# 添付資料一6 第四系に認められる変状と断層との関連

# 「第四系変状の連続性」に係る論点整理

## 評価書案(H25.5/17)

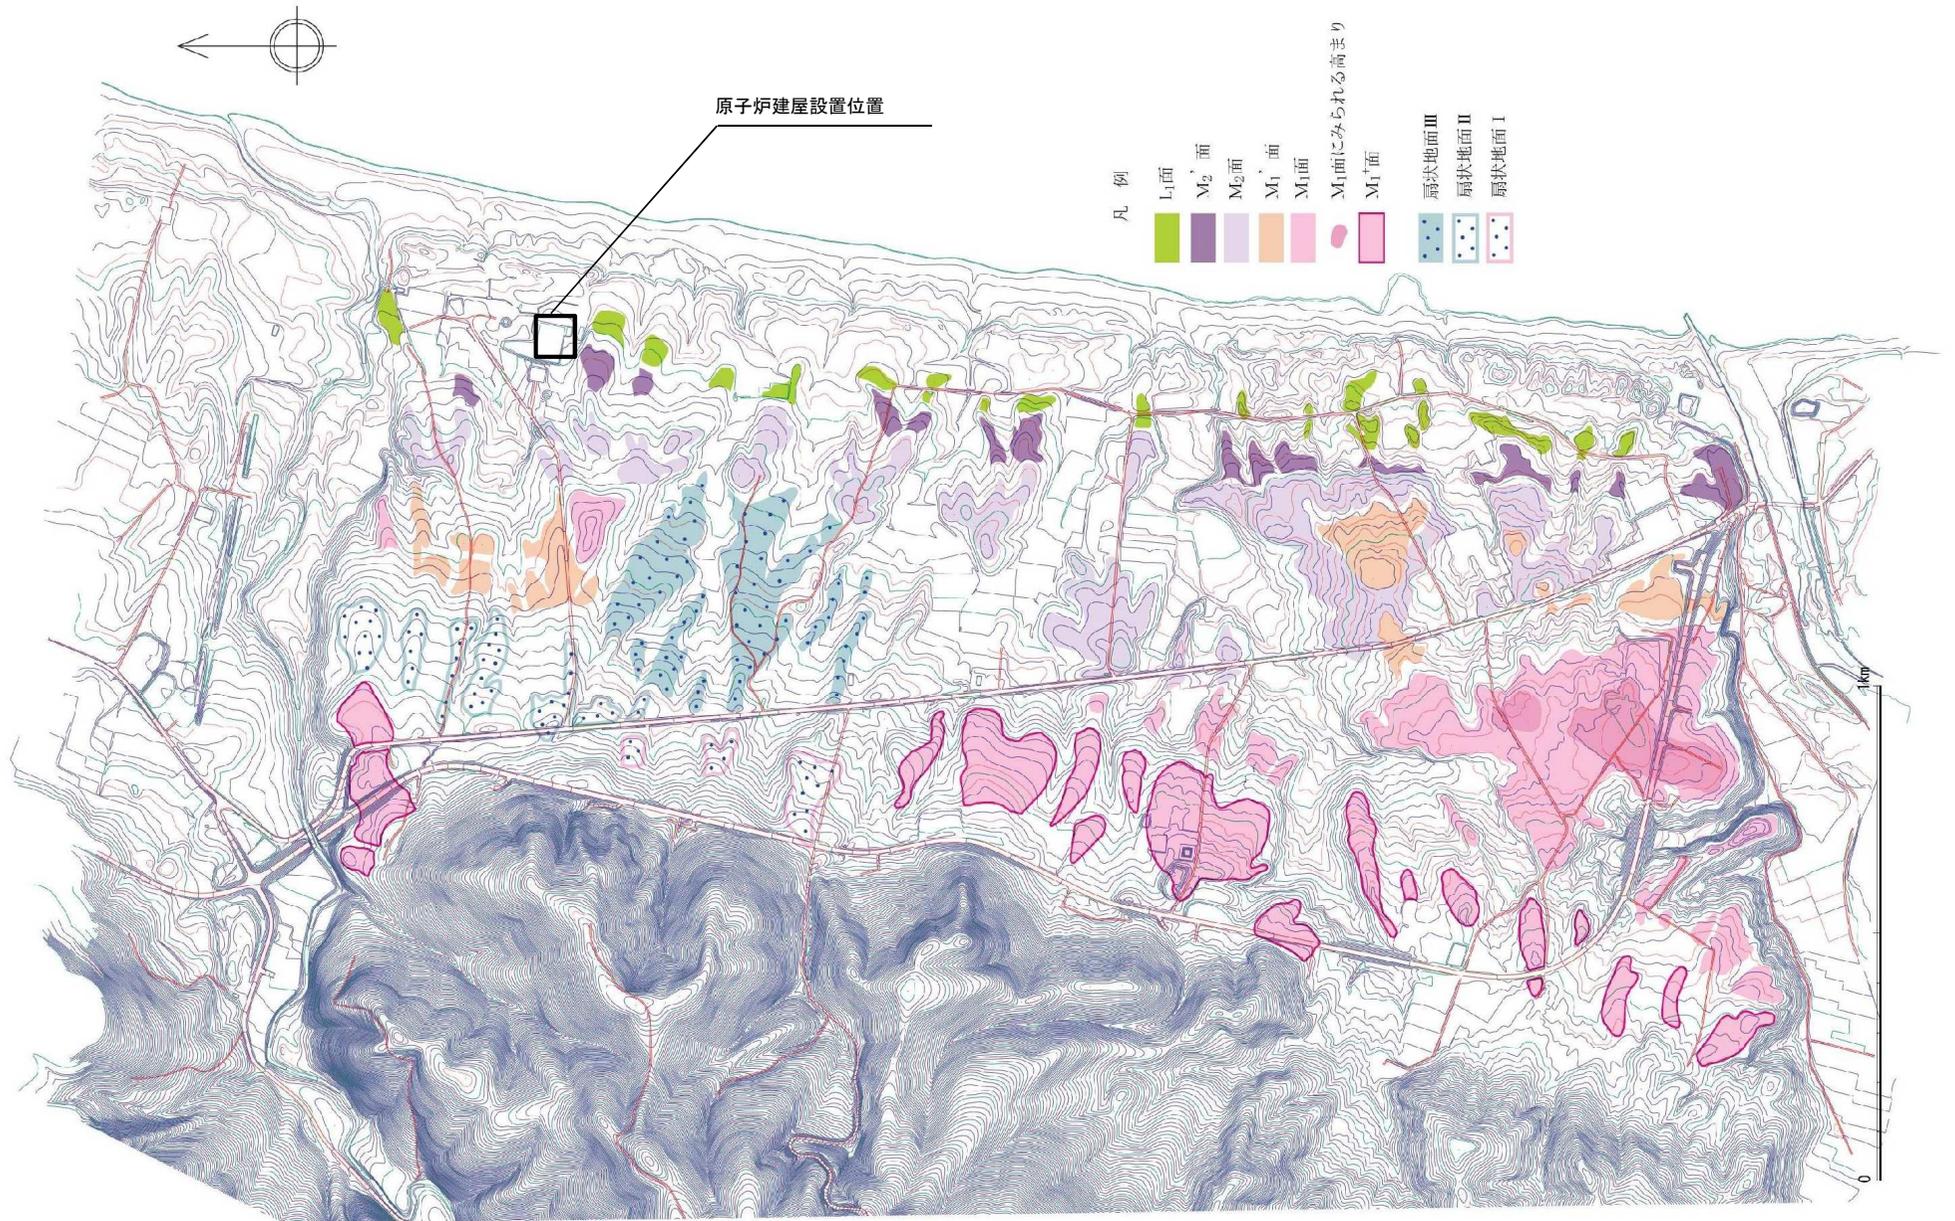
敷地内断層は変位・変形が系統的に認められ、「活断層，活断層の可能性のある断層」である

- 敷地内断層の変位・変形について認定した。認定にあたっては、明瞭な断層変位が見られるものに加え、以下を考慮。(3.1.1)
  - ずれは無くとも、活断層と同じような系統的な断裂
  - 近接した露頭の壁面間で傾向が異なるもの
  - 8万年前以降に堆積した地層が断層を覆う場合
  - 明瞭な背斜状の変形、ステップ等(屈曲・併走)
- その結果、敷地内の多くで変位・変形が系統的に認められる。変位・変形は、北方の東京電力敷地にも続き、少なくとも南北約5kmに及んでいる。(3.1.1)
- これらの変状は「活断層または活断層の可能性のある断層」と考えられる。(3.1.1)
- ずれのない断裂など、基盤に断層が存在しなくとも、疑わしい場合には「活断層の可能性のある断層」である(3.1.1)
- F-8断層北方延長の十和田レッド軽石層の変位等から、8万年前以降も多少動いた可能性(3.1.1)

第四系変状は系統的に続いているとは考えにくく、断層活動によらない非構造的な原因によるものである

- 敷地内断層の変位・変形の認定にあたり、変位の連続性、第四系の変状の形態の連続性についても考慮した。

※ただし、評価書案に示された考え方のうち、「ずれの無い断裂群」は、その多くが断層と関連性がないことから、考慮していない
- その結果、第四系変状は系統的に連続しない。
  - 縦ずれが主体である
  - 断層沿いの変位量が連続的でない  
(比較的連続する区間、明らかに不連続な区間がある。一定区間連続的に認められた場合においても、変位量のばらつきは大きい)
  - 敷地全体に広い範囲に分散
- 第四系に認められる変状と断層との関連については、仮に断層活動により形成されたとすると矛盾する事実が観察されている。
  - 変状が認められる小断層には、基盤浅部で消滅し深部に連続しないものがある。
  - 広域応力場と整合しない東西走向を有する逆断層センスの小断層にも第四系の変状が認められる。
  - 変状箇所の基盤に変状に対応する断層が存在しないものが多々ある。
- 第四系変状は少なくとも断層活動によらない非構造的な原因によるものであり、「活断層，活断層の可能性のある断層」と整理されるものではない。
- ずれのない断裂の多くは断層と関連性がない。

兵庫県南部地震に伴って淡路島北西岸に出現した地震断層

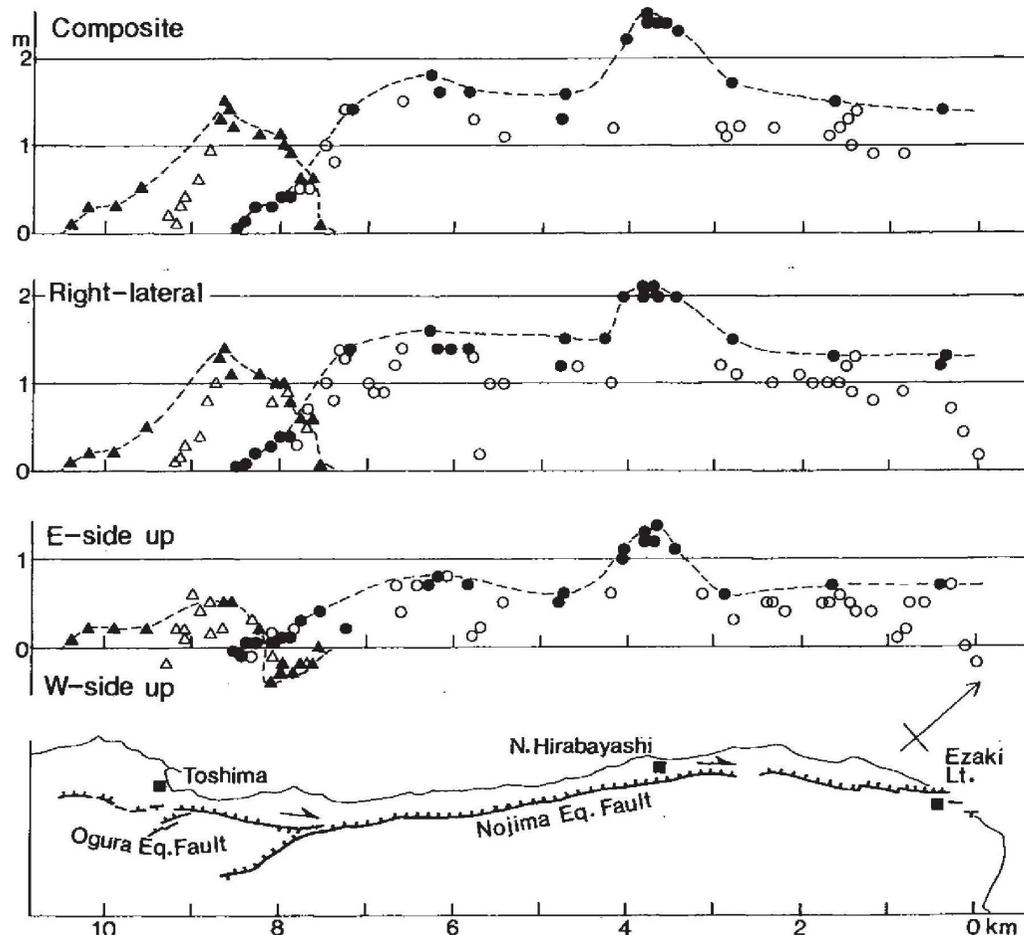
- 野島断層においては、10km程度の断層延長(野島地震断層, 小倉地震断層)における横ずれ・鉛直変位量の観察から、以下の特徴が指摘されている。
- 変位量の一様連続性あり(末端では減少)
  - 断層の中央部では局所的に大きな変位量
  - 大部分で東側隆起であるが、右ステップにより一部西側隆起

- これに対し、東通における第四系変状の変位量や形態については以下の状況にあることを確認している。
- 縦ずれが主体
  - 断層沿いの変位量が連続的でない  
(同一トレンチ内の一方の壁面で確認された変位が反対側の壁面で無くなるなど、安定しない)
  - 第四系の変状が一定区間連続的に認められた場合においても、変位量のばらつきは大きい
  - 敷地全体に広い範囲に分散

Tr-16トレンチ・F-4断層及び周辺の第四系変状の分布

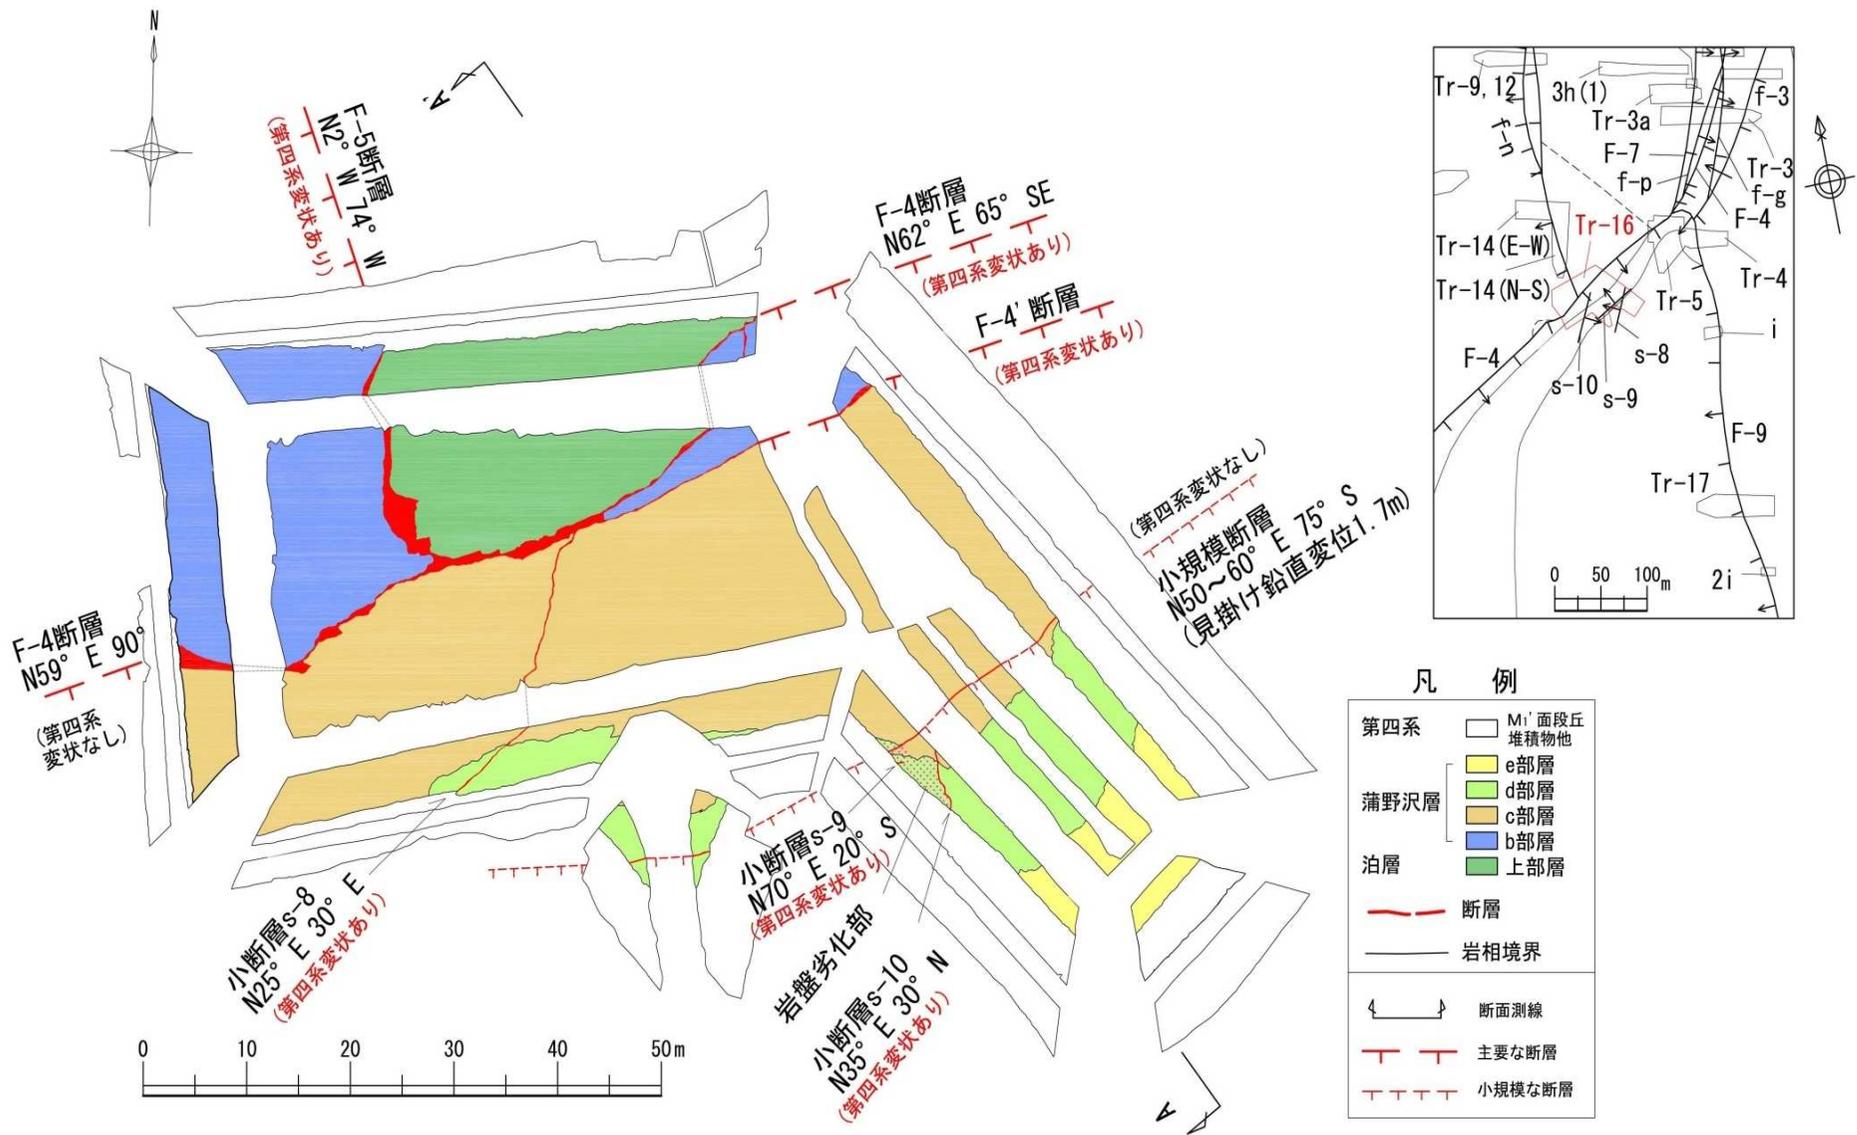
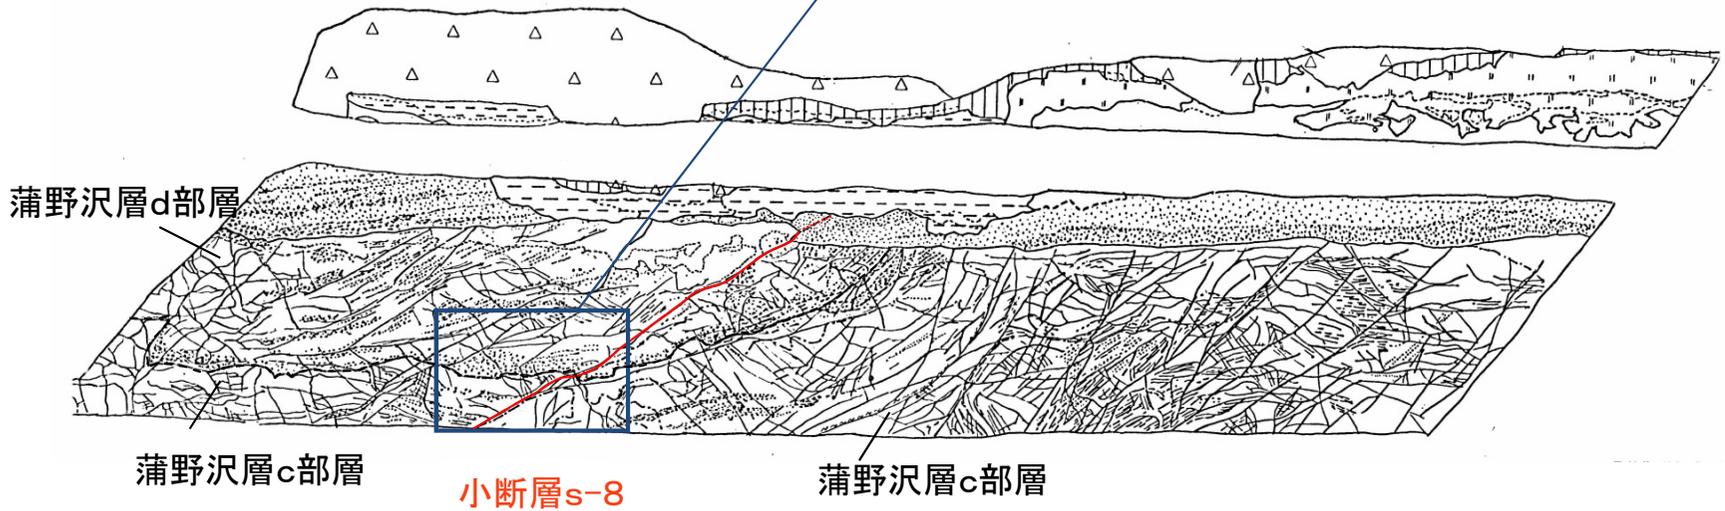
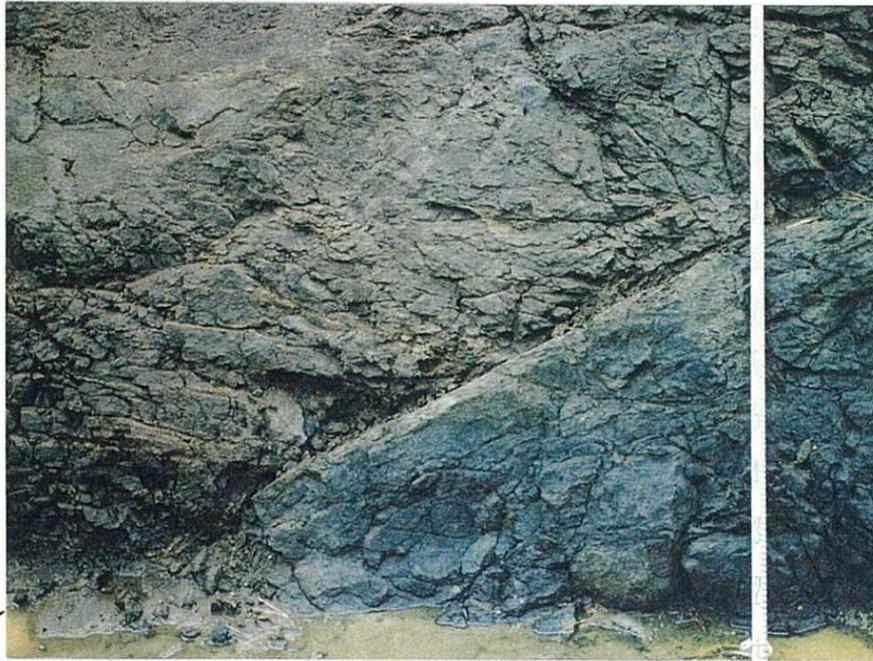
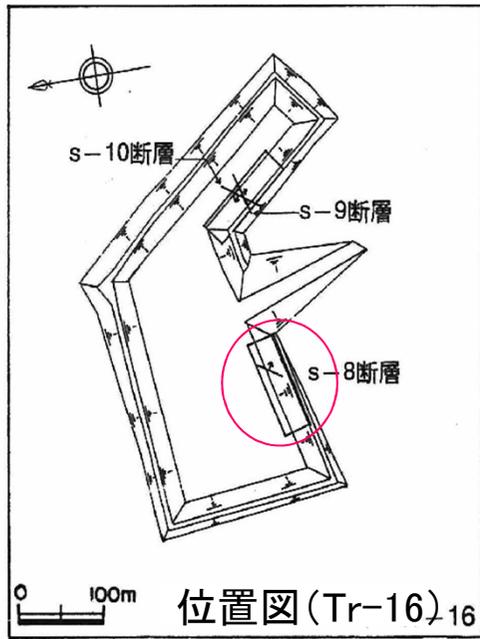
- ・Tr-16トレンチにおけるF-4断層は東側壁面で変状があることを確認しているが、西側壁面では変状がないことを確認している。
- ・F-4断層の派生断層と指摘された小規模な断層では、変状がないことを確認している。
- ・F-4断層の派生断層に伴う変状と指摘されたものについては、地質構造的には関連のないs-8, s-9, s-10による変状である。

F-4断層，小断層s-9，s-10を通る地質断面図

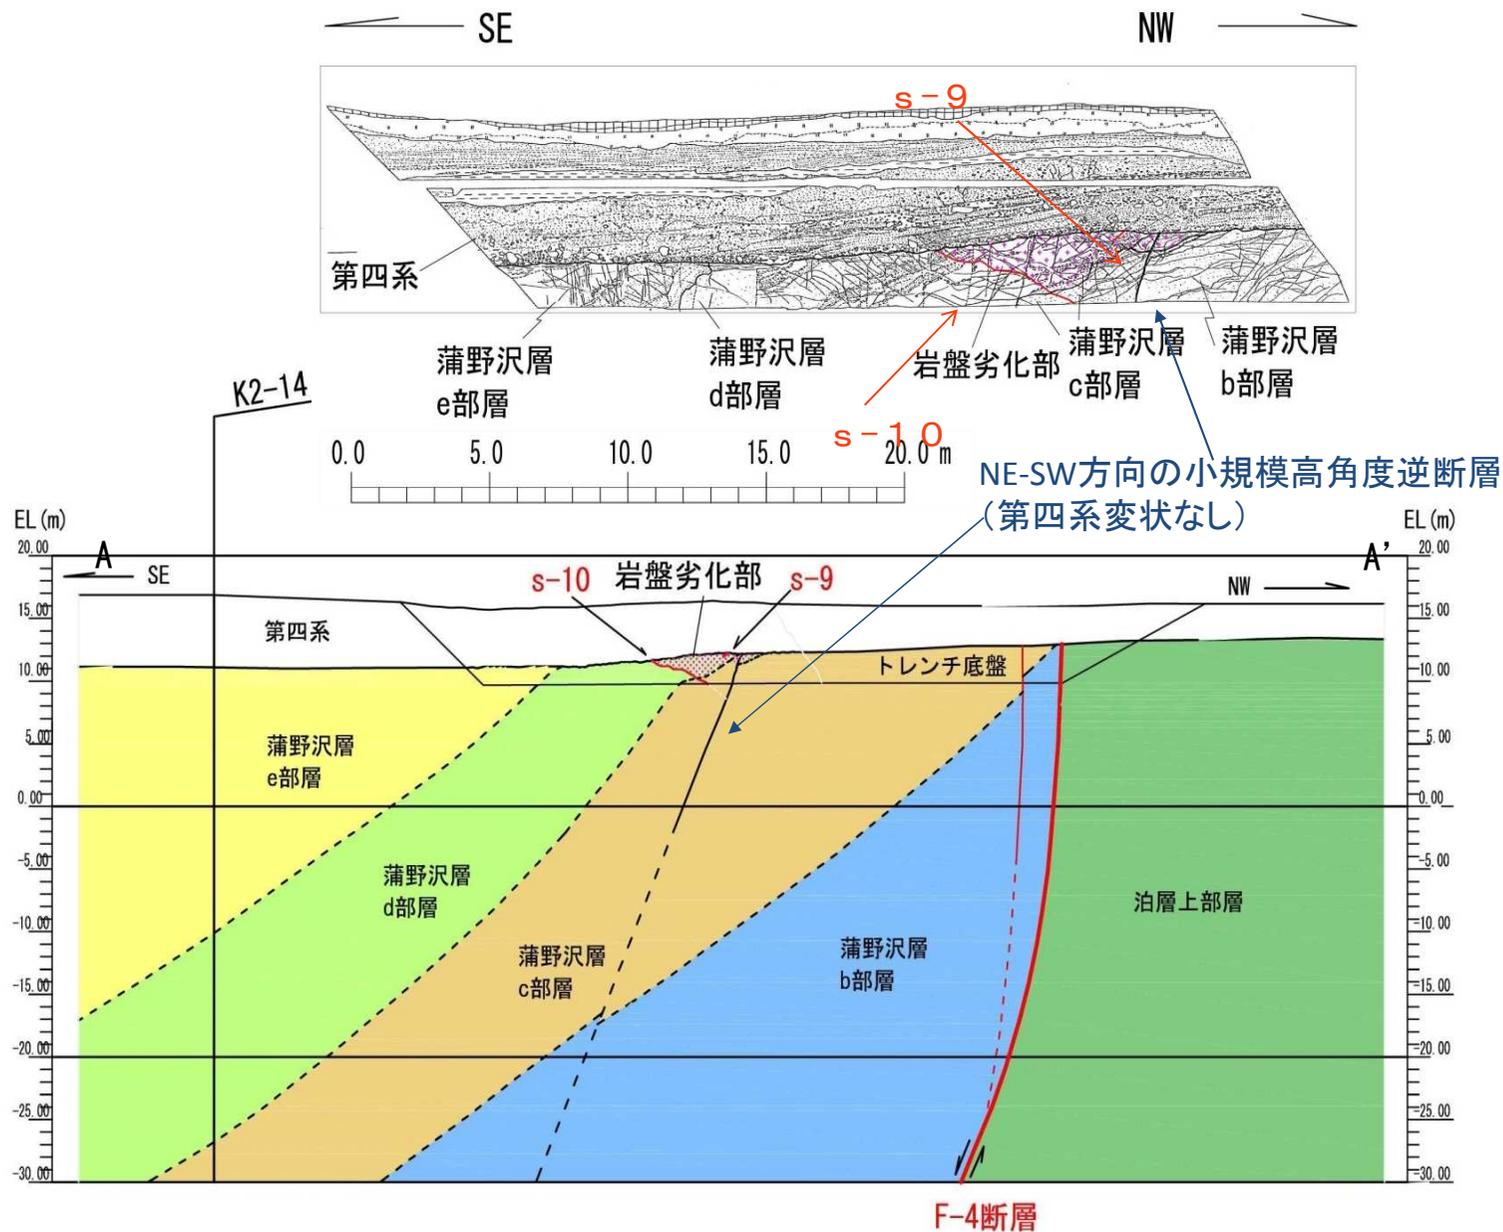
- ①F-4断層の派生断層と指摘された小規模な断層では，変状がないことを確認している。
- ②第四系変状が認められたs-9，s-10はF-4断層の派生断層と指摘された小規模な高角度逆断層とは関連がない。
